**Verslag huishoudelijke elektrische installatie op laagspanning en zeer lage spanning****Algemeen:**

Referentie: 009-20260922-03	Datum controle: 22/09/2026
Keurder: 009

Eigenaar: Onbekend	EAN-code: 541448820055541723
Adres installatie: Wijngaardstraat 8, 1932 - Zaventem	Nummer teller(s): 1sag3100337099
Distributienetbeheerder installatie: Fluvius	
Datum uitvoering installatie: ☐ Vóór 01/10/1981 ☒ Tussen 01/10/1981 en 01/06/2020 ☐ Vanaf 01/06/2020	
Type: ☒ Wooneenheid ☐ Niet-huishoudelijk ☐ PV ☐ Batterij ☐ Laadpaal

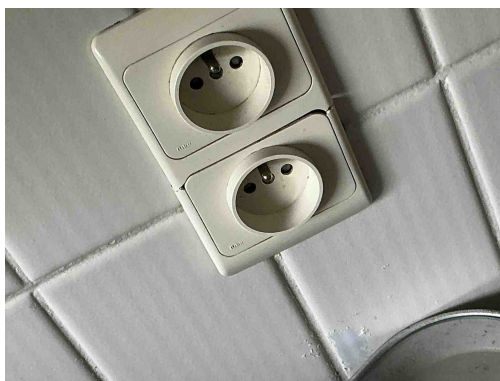
T23 - Het elektrisch materiaal is beschadigd. (Boek 1: 1.4.1.3).
Opmerking: Garage, keuken

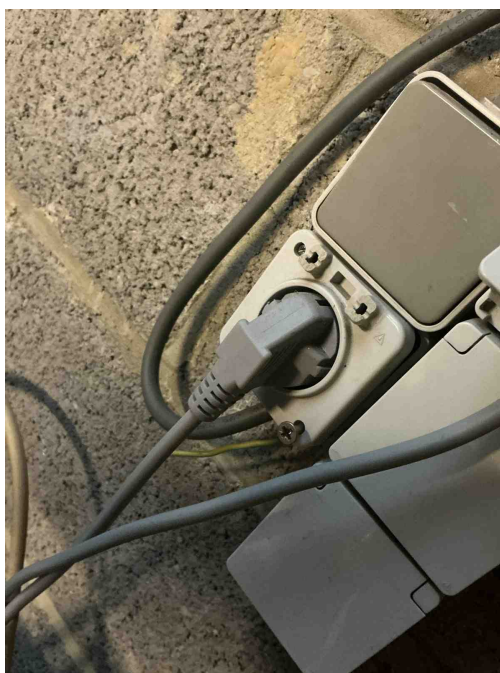
T23 - Het elektrisch materiaal is beschadigd. (Boek 1: 1.4.1.3).
Opmerking: Garage, keuken

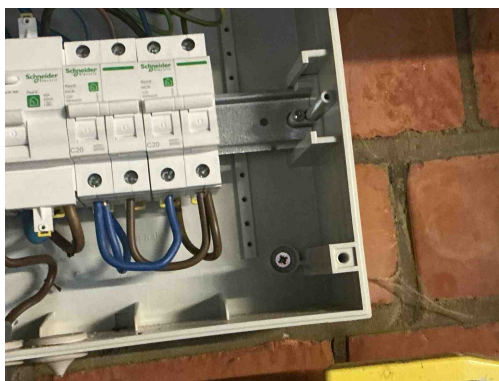
T23 - Het elektrisch materiaal is beschadigd. (Boek 1: 1.4.1.3).
Opmerking: Garage, keuken

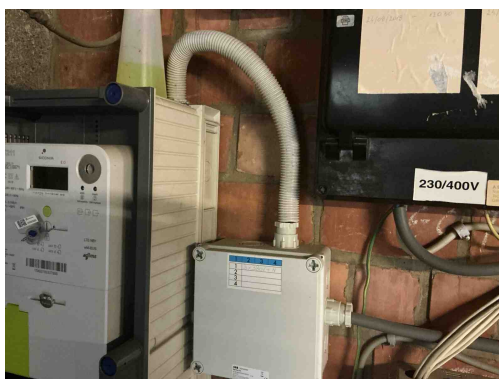
T21 - Het elektrisch materieel is niet geplaatst volgens de voorschriften van de fabrikant/ regels van goed vakmanschap . (Boek 1: 1.4.1.3)

Opmerking: Ophanging vijzen niet afgedekt,

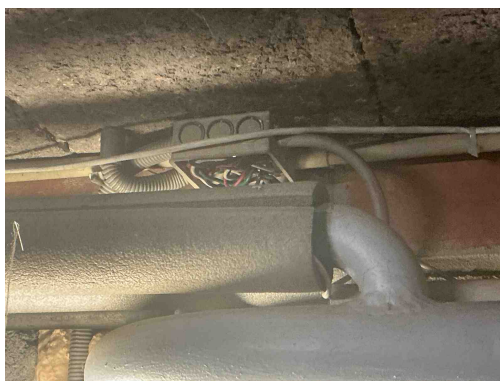
B34 - Het kabeltype van de meterbord verbinding aan de oorsprong van de installatie beantwoordt niet aan de minimale vereisten vastgelegd door de distributienet beheerder. (Boek1: 1.5 + SYNERGRID C1/107)

Opmerking: Vob enkel toegestaan bij een gekoppelde Meterbord verbinding

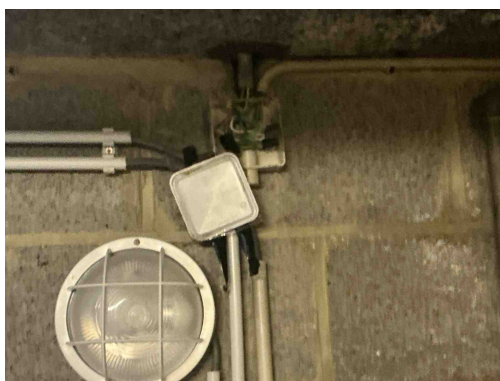
C31 - De deksels van de aftakdoos/aftakdozen sluiten onvoldoende af (Boek 1: 4.2.2.1, 5.2.6.1).
Opmerking: Garage

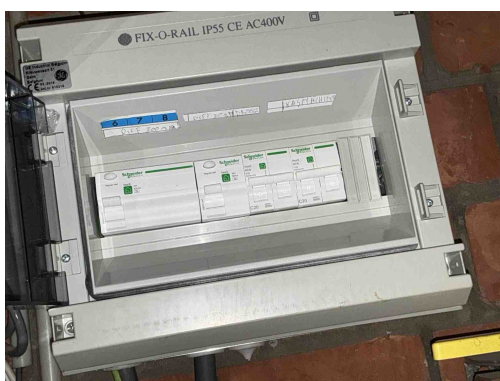
C31 - De deksels van de aftakdoos/aftakdozen sluiten onvoldoende af (Boek 1: 4.2.2.1, 5.2.6.1).
Opmerking: Garage
